**Tillegg E (Normativt)****Kommentarer til høringsdokument Standard for geografisk informasjon: Produksjon av Basis geodata 2.0, 24.11.2022****Sendes: standardiseringssekretariatet@kartverket.no****Dato: 8.12.2022****Standard:
Standard for geografisk
informasjon: Produksjon av Basis
geodata 2.0**

**Standard:
Standard for geografisk
informasjon: Produksjon av Basis
geodata 2.0**

1	2	3	4	5	6	7
Fra ¹	Kapittel	Avsnitt/ Vedlegg / Figur / tabell /annet	Type kommentar 2	Kommentar (begrunnelse for endring)	Endringsforslag	Prosjektets kommentarer til innsendte kommentarer
				 Figure 1: Enkelgrid

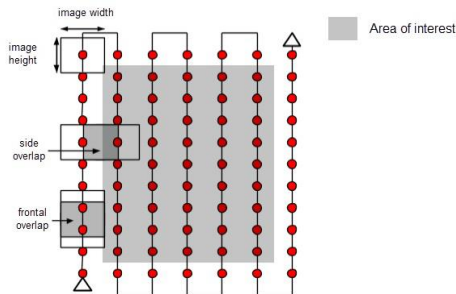
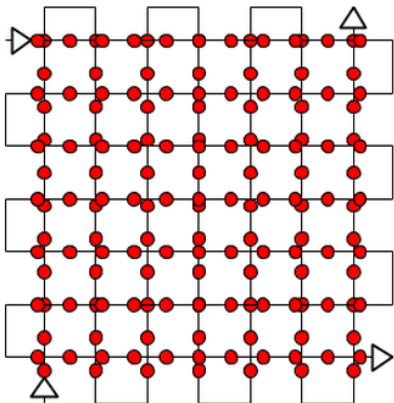
1	2	3	4	5	6	7
Fra ¹	Kapittel	Avsnitt/ Vedlegg / Figur / tabell /annet	Type kommentar 2	Kommentar (begrunnelse for endring)	Endringsforslag	Prosjektets kommentarer til innsendte kommentarer
				o Som over		
Veidekke Entreprenør AS	6.8.1		te	Testprosjektet må ha minst 5 parallelle flystriper og ei tverrstripe i hver ende av flystripene, samt minst 2 flystriper i annen flyhøyde. o UAS programmeres til å fly striper (Grid). Det er ikke vanlig at dette kan programmeres slik det er angitt over. Vanlige løsninger er enkelt grid eller dobbelgrid. Overlapp i lengde og tverr er en mer aktuell parametrisk egenskap å beskrive. Dobbeltgrid gir en mye bedre 3D egenskaper ettersom alle vertikalflater blir fotografert fra fire sider. Å endre høyde beror på å fly en separat operasjon for å oppnå dette. Det er en forutsetning at kameravinkel er 70-80 grader på terrenget under,		Tatt inn dobbeltgrid i kravet.
